VME residentie SAVOY
P/A Era la Plage
Distellaan 34
8434 Middelkerke

**Inzake : Residentie SAVOY, Koning Ridderdijk 16, 8434 Middelkerke
Bijstand aan de VME tijdens de grondige keuring van de lift door Vinçotte op 28 november 2023.**

Onderstaande vier foto's zijn genomen in het appartement op de 6-de verdieping. De foto's tonen de staat en de dikte van de muur waaraan heel de lift is bevestigd.

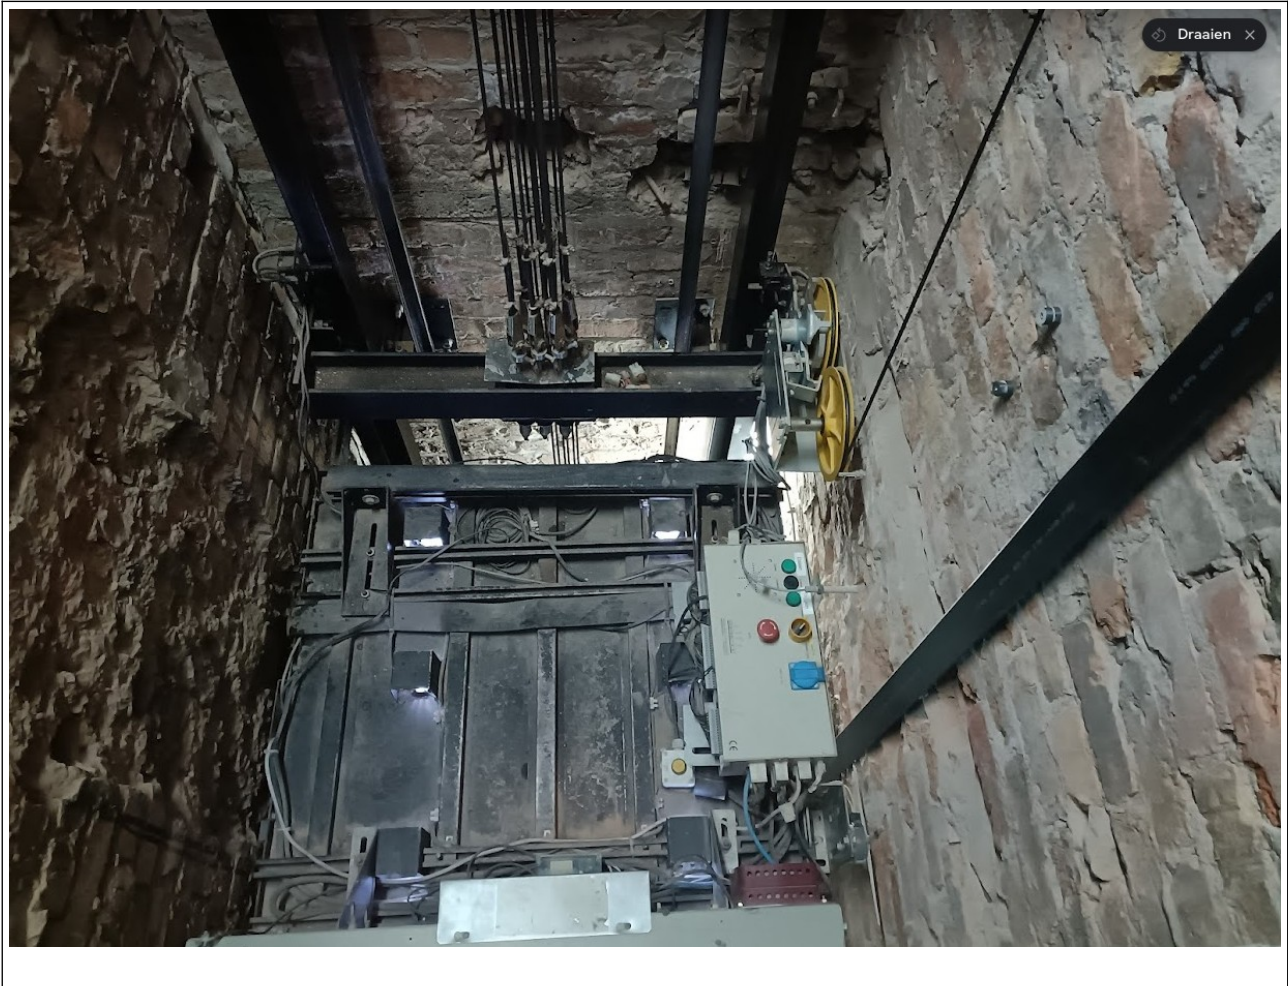
Moeilijker wordt het als we ook naar de muren kijken waaraan deze lift is bevestigd. De volledige lift hangt hier tegen een gedegradeerde bakstenen muur van 9 centimeter dik.

Het metselwerk en de metselspecie desintegreert al door er met een schroevendraaier in te prikken.

Door een gat kan men de liftonderdelen zien.
